**ACCORDO DI PROGRAMMMA
PER LA VALORIZZAZIONE
DEL LAGO D'IDRO**

**PARERE TECNICO PRO VERITATE
(art. 3 Accordo di Programma)**

**Dott. Ing. Carlo Giacomelli
Prof. Ing. Ugo Majone**

Fig. 2: imbocco della galleria di bypass prevista nel progetto preliminare

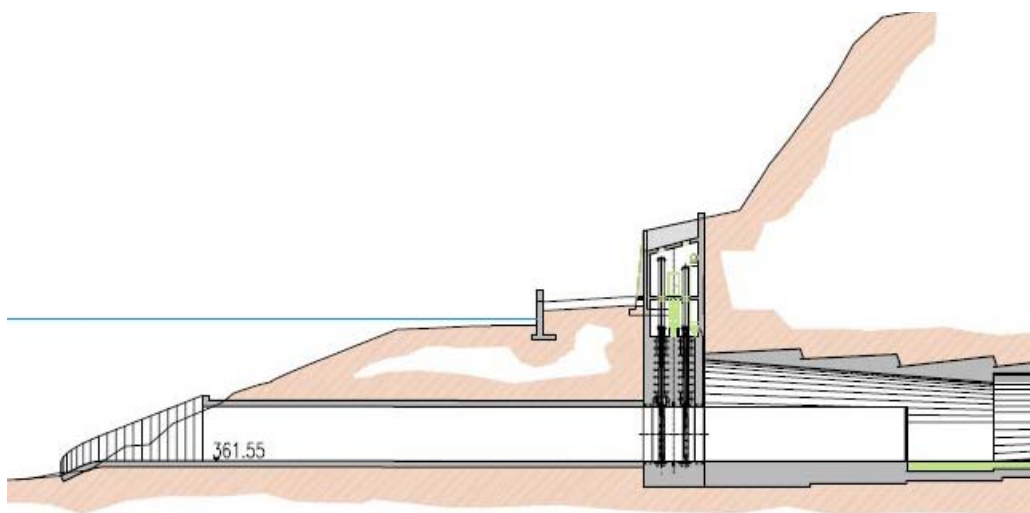
Le simulazioni numeriche eseguite nella fase di progettazione mostrano che l'imbocco della galleria di bypass è in grado di smaltire portate dell'ordine di 100–200 m³/s già a partire dagli istanti iniziali dell'onda di piena. Il livello massimo raggiunto dal lago durante l'evento di riferimento, con quota iniziale del lago a 370,00 m s.m., è risultato di 373,48 m s.m. e la portata massima evacuata dell'ordine di 300 m³/s. La tavola fuori testo IDR-01 (Allegato C) evidenzia l'isoipsa corrispondente ed il livello del lago in diverse località rivierasche. I dati sopraccitati, utilizzati quali punti di riferimento della presente relazione, sono riportati a pagina 39 della Relazione Idrologica e Idraulica del Progetto Preliminare (Elaborato PA000IDRT01A).

Nella figura (Fig. 2) è riportato lo schema dell'opera di imbocco della nuova galleria di by-pass di cui si discute (la quota riportata è riferita all'idrometro di Idro).

Fig. 3: alternativa 2) proposta dai Comuni

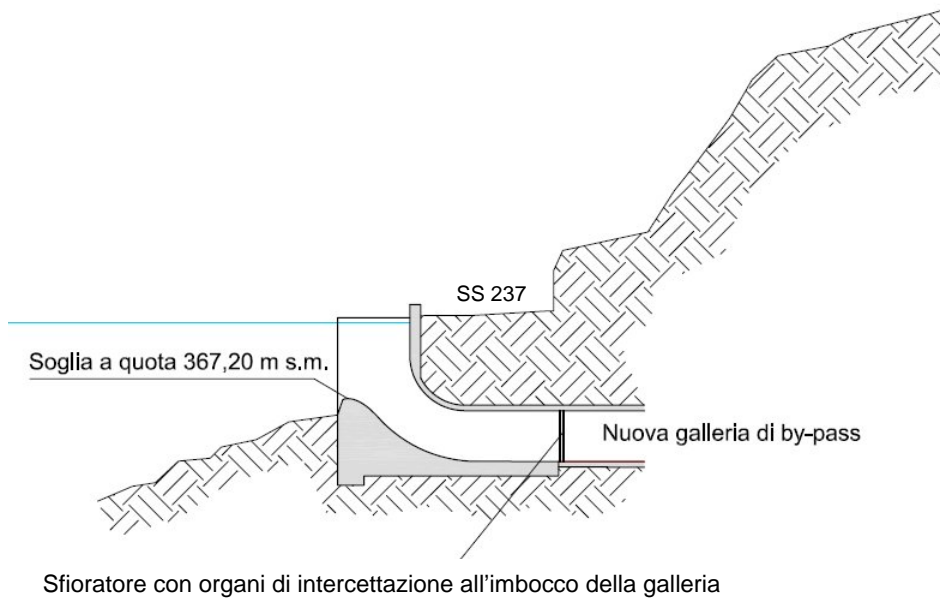
Come è indicato schematicamente nelle figg. 3 e 4, queste soluzioni si differenziano tra loro per il fatto che in un caso l'intercettazione delle portate avviene, come nel progetto preliminare, tramite paratoie situate in corrispondenza dell'imbocco della galleria, nell'altra tramite paratoie situate sulla soglia sfiorante. Il raccordo della soglia sfiorante con la galleria di by-pass può essere costituito o da un tronco di condotto opportunamente sagomato di dimensioni decrescenti da monte verso valle, oppure da un canale collettore che raccoglie le acque sfiorate dalla soglia fissa, seguito da un condotto simile a quello ora indicato.

Le due soluzioni prevedono che le paratoie rimangano sempre chiuse e vengano aperte solo al verificarsi di un evento catastrofico, in particolare in caso di mobilitazione dell'ammasso franoso. Le paratoie sono pertanto intese quali organi di intercettazione e non di regolazione, possono cioè essere chiuse o completamente aperte; ne deriva che al verificarsi dell'evento catastrofico il deflusso sullo stramazzo è libero.

Introducendo a valle dello stramazzone e immediatamente a monte della galleria di by-pass una sezione di controllo con funzionamento a battente (alternativa 2), gli incrementi del livello del lago e della portata massima scaricata si riducono rispettivamente a 0,50 m e $40 \text{ m}^3/\text{s}$ circa.

Fig. 4: alternativa 1) proposta dai Comuni

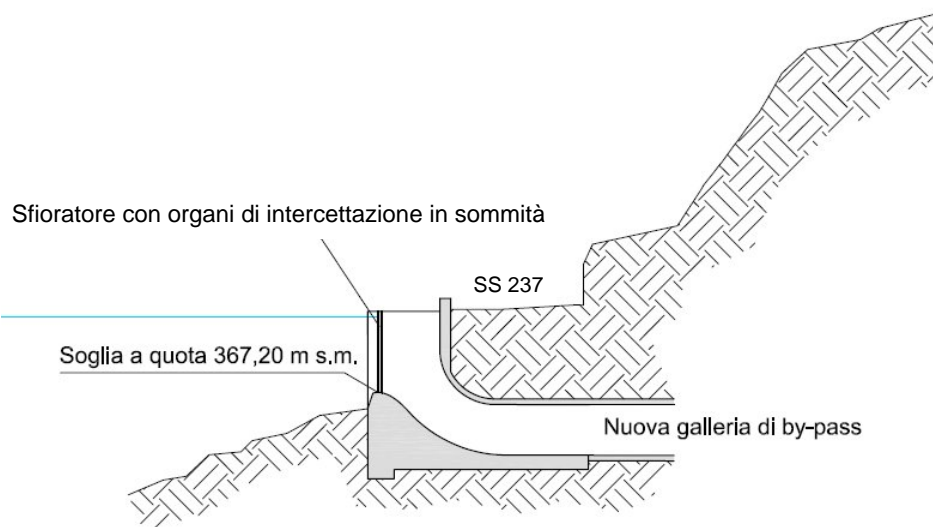
In sintesi le analisi condotte dagli scriventi hanno mostrato che la soluzione n. 1 dei Comuni è inadeguata sotto il profilo tecnico, soprattutto in termini di sicurezza idraulica.

Fig. 7: massime portate scaricate e livelli massimi del lago al variare della lunghezza della soglia di sfioro

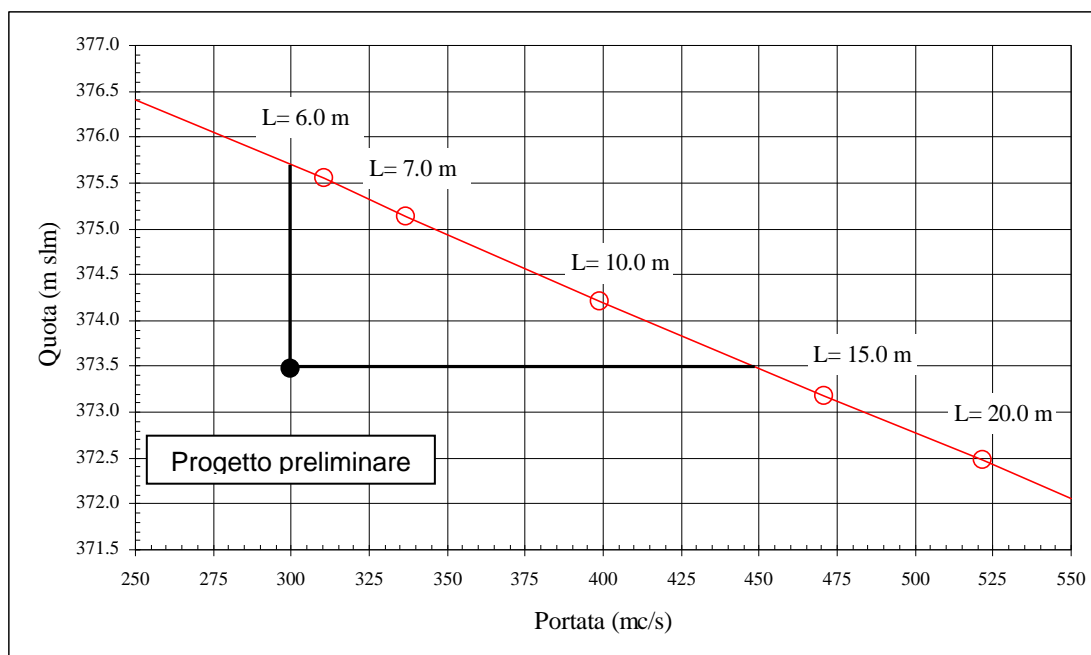
I risultati ottenuti sono rappresentati nell'allegato A e riassunti nel grafico di fig. 7 che ha in ascisse e in ordinate rispettivamente la quota massima raggiunta dal lago e la portata massima scaricata. I punti in rosso rappresentano il funzionamento degli scaricatori aventi la lunghezza accanto indicata. Nello stesso grafico è riportato il punto rappresentativo del funzionamento della soluzione prevista nel progetto preliminare³.

Come si vede le prestazioni degli scaricatori con soglia sfiorante libera sono decisamente peggiori di quella dell'imbocco sommerso previsto nel progetto preliminare. Infatti volendo contenere la portata massima da evacuare in $300 \text{ m}^3/\text{s}$ occorre una soglia sfiorante della lunghezza di circa 6 m il cui funzionamento determina, al presentarsi dell'onda di piena millenaria, un livello del lago di 375,80 m s.m., cioè di circa 2,30 m superiore a quella raggiunta con le opere del progetto preliminare; per contro, affinché la quota massima del lago non superi il valore di 373,48 (quota del progetto preliminare), la soglia sfiorante deve essere lunga circa 15 m e la portata massima scaricata risulta essere di $465 \text{ m}^3/\text{s}$ (di ben $165 \text{ m}^3/\text{s}$ superiore a quella evacuata dalle opere previste nel progetto preliminare) e non compatibile con l'alveo del Chiese a valle del lago. La tavola fuori testo IDR-01 (Allegato C) evidenzia, per diverse località rivierasche, le curve di livello relative alle quote sopra indicate: 375,80 m s.m. e 373,48 m s.m. (~373,50). Come si è già detto in precedenza il funzionamento degli scaricatori a stramazzo può migliorare anche notevolmente se nel momento in cui il carico supera un certo valore, la soglia sfiorante viene rigurgitata per l'esistenza di una sezione di controllo posta all'imbocco della galleria funzionante come luce a battente.

Fig. 15: schema (pianta e sezione) della soluzione proposta dai Comuni con paratoie in corrispondenza della sezione di imbocco della nuova galleria di bypass: alternativa 2 (quote idrometro)

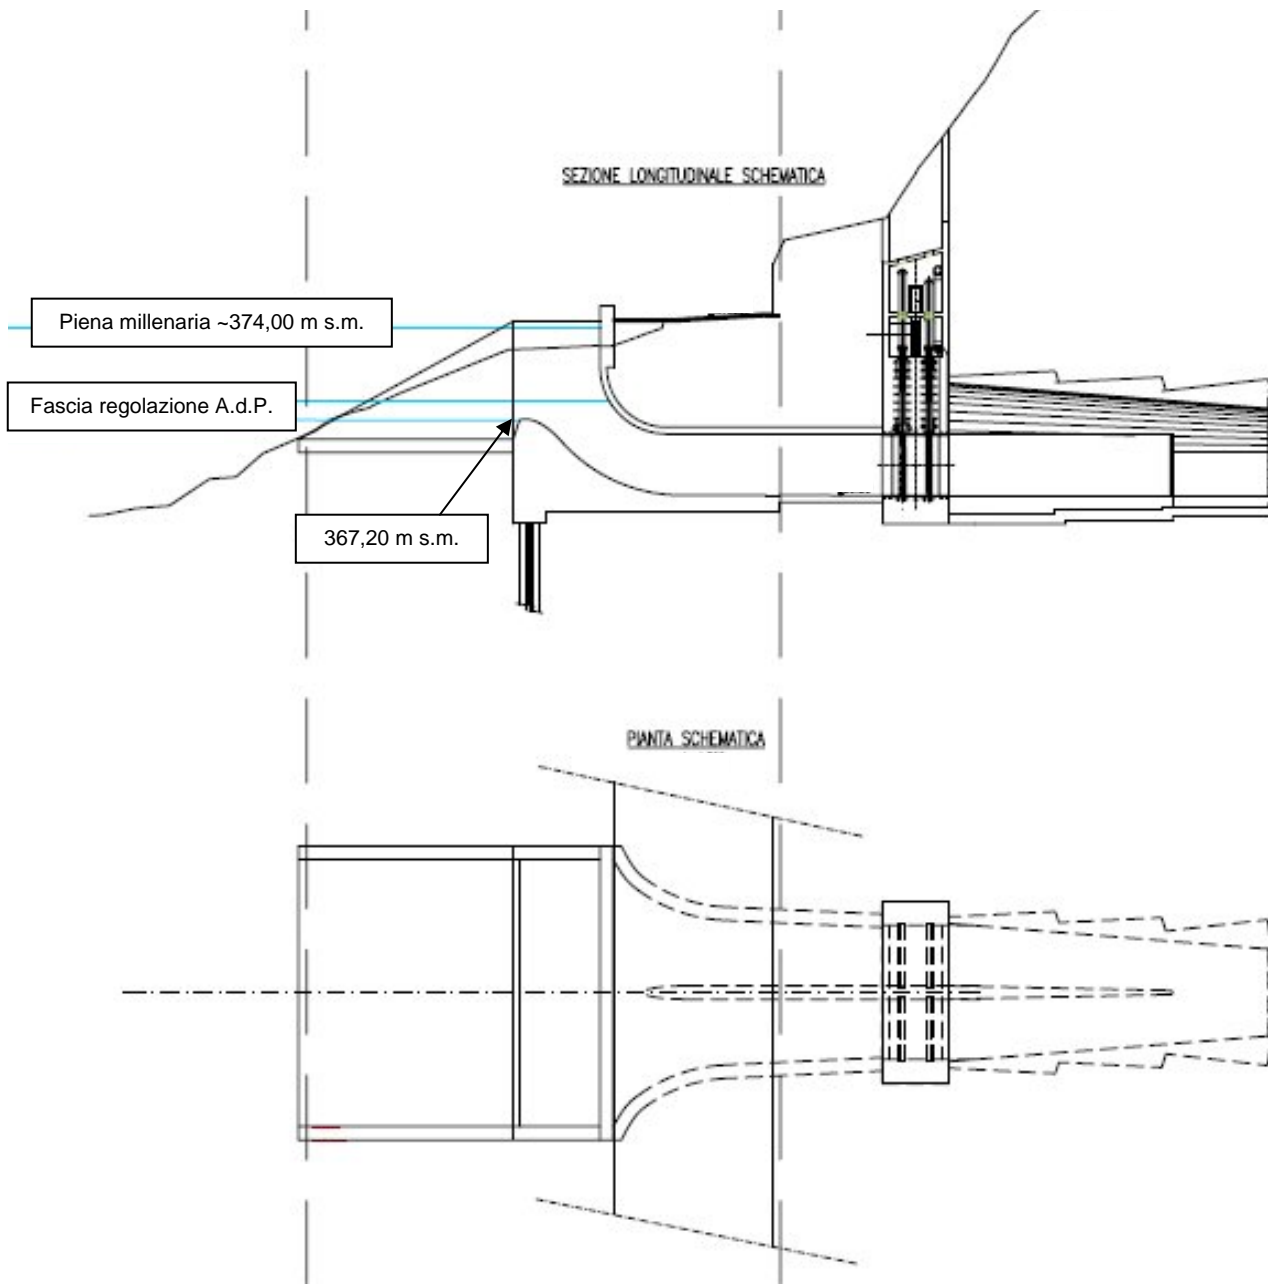
Per una stima di larga massima del costo del manufatto di imbocco riportato in figura 15 si è ipotizzato che le voci di costo delle apparecchiature elettromeccaniche, delle opere provvisoriale e dei movimenti di terra siano della stessa entità di quelle del progetto preliminare; di modo che la sola voce che più influisce nella stima delle opere variate è quella relativa ai lavori murari ed ai ripristini e che può essere ritenuta, in una valutazione di larga massima, proporzionale ai relativi volumi. La cantierizzazione delle opere, che richiede ben 1'750'000,00 euro, può essere considerata del tutto simile per la soluzione di progetto e per l'alternativa considerata.

Seguendo questo criterio si è giunti a stimare **in circa 1'000'000 € il maggior costo** della soluzione dei Comuni; tale costo aggiuntivo è dunque pari a circa il 3% del totale dell'intervento (€29'950'000,00), quindi ininfluenza ai fini del confronto economico in discussione.
